Betreff:**Erweiterung Stadthalle und Neubau Kongresshotel,
Ergebnisse der städtebaulichen Machbarkeitsstudie****Organisationseinheit:**Dezernat III
61 Fachbereich Stadtplanung und Umweltschutz**Datum:**

Ergebnisse der städtebaulichen Machbarkeitsstudie für das Grundstück der Stadthalle

**Ergebnisse der städtebaulichen Machbarkeitsstudie für das
Grundstück der Stadthalle,
Siegerentwurf des Büros KSW**

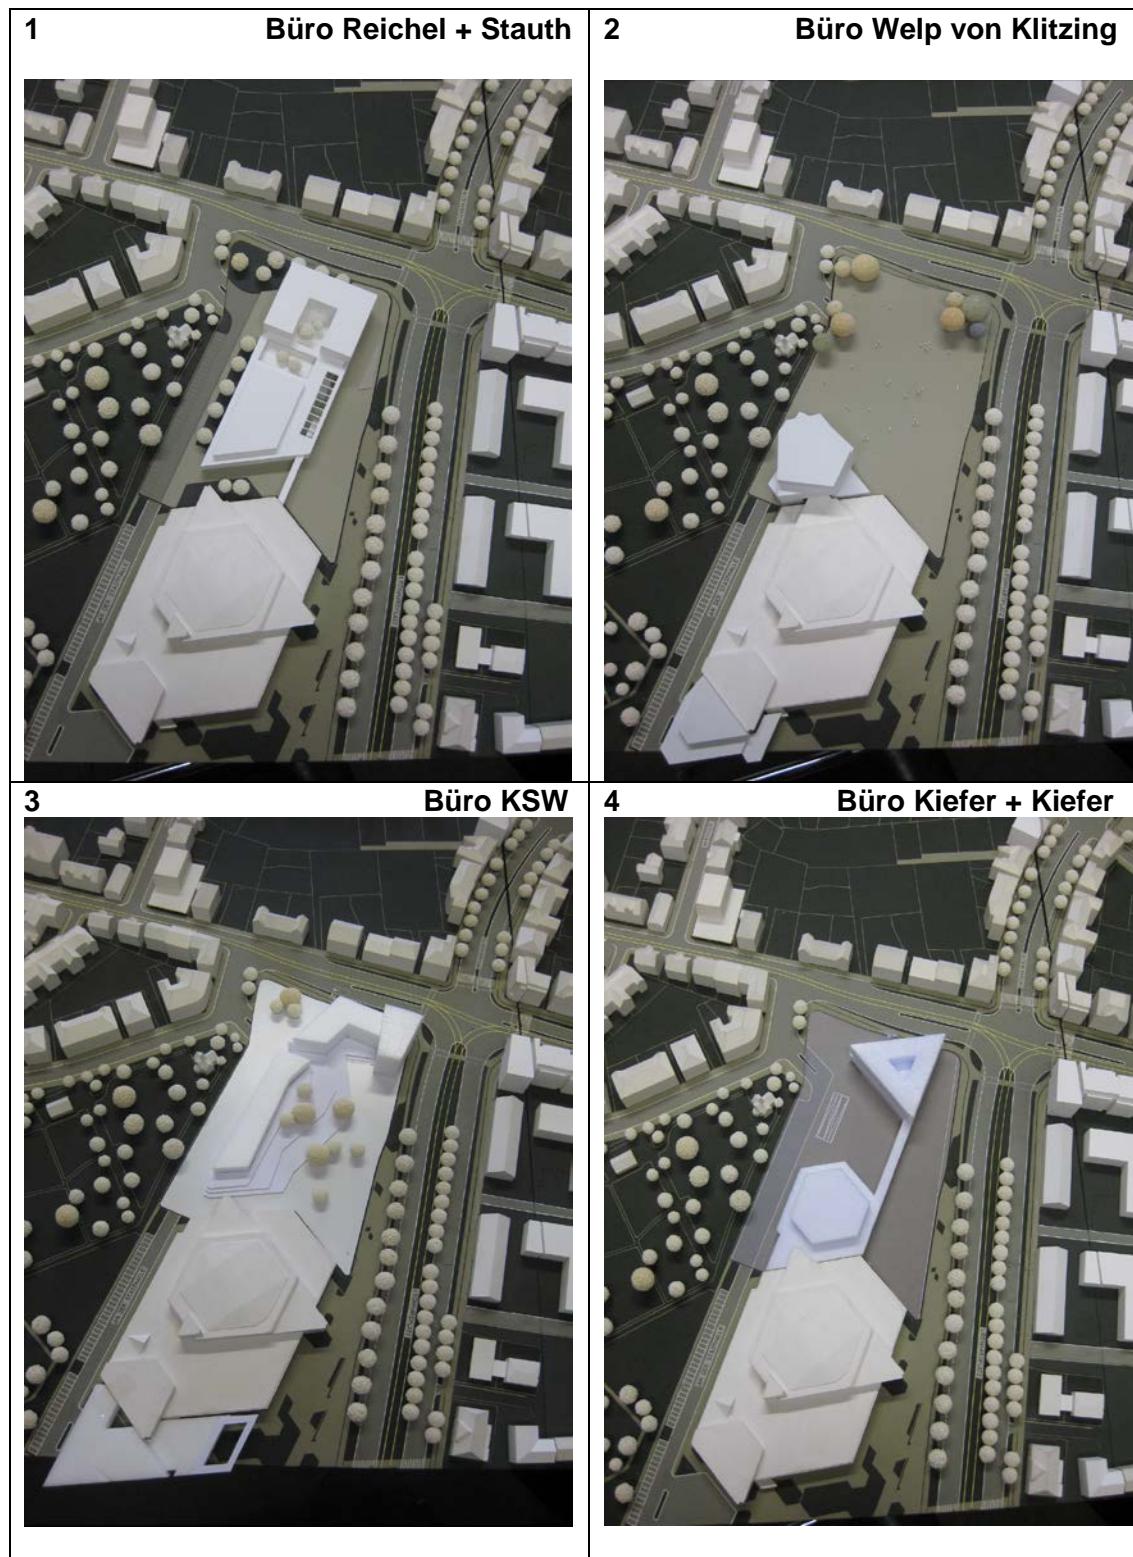
Zwar wird mit der geplanten Bebauung an der Leonhardstraße ebenfalls die solitäre Wirkung der Stadthalle von Norden eingeschränkt, dies wird aber durch die Planung des großen, zum Ring hin orientierten öffentlichen Platzes kompensiert. Für dessen Gestaltung als reiner Landschaftsplatz wurde von der Jury eine Überarbeitung empfohlen. Die Qualität der Außenflächen mit Nutzungsmöglichkeiten für Hotel und Stadthalle wurde positiv hervorgehoben.

Zusätzlich zum gewünschten Raumprogramm werden in einem dreigeschossigen Gebäudefriegel entlang der Straße An der Stadthalle über dem Parken im Erdgeschoss 24 Wohnungen untergebracht. Die geplante Wohnnutzung wurde von den Preisrichtern an diesem Standort kritisch bewertet. Es wurde vorgeschlagen, den geplanten Wohnriegel zu kürzen und eine andere Nutzung vorzusehen oder ganz darauf zu verzichten.

Der Siegerentwurf ist im Bereich des Hotels und hinsichtlich der Platzgestaltung noch zu überarbeiten. So ist, wie von der Jury empfohlen, der geplante Wohnriegel zu kürzen und dafür Hotel- oder eine andere Nutzung vorzusehen. Darüber hinaus sollte, auch aus baurechtlichen Gründen, die geplante Achtgeschossigkeit am Leonhardplatz in Anpassung an die vorhandene Bebauung auf Sechsgeschossigkeit reduziert werden.
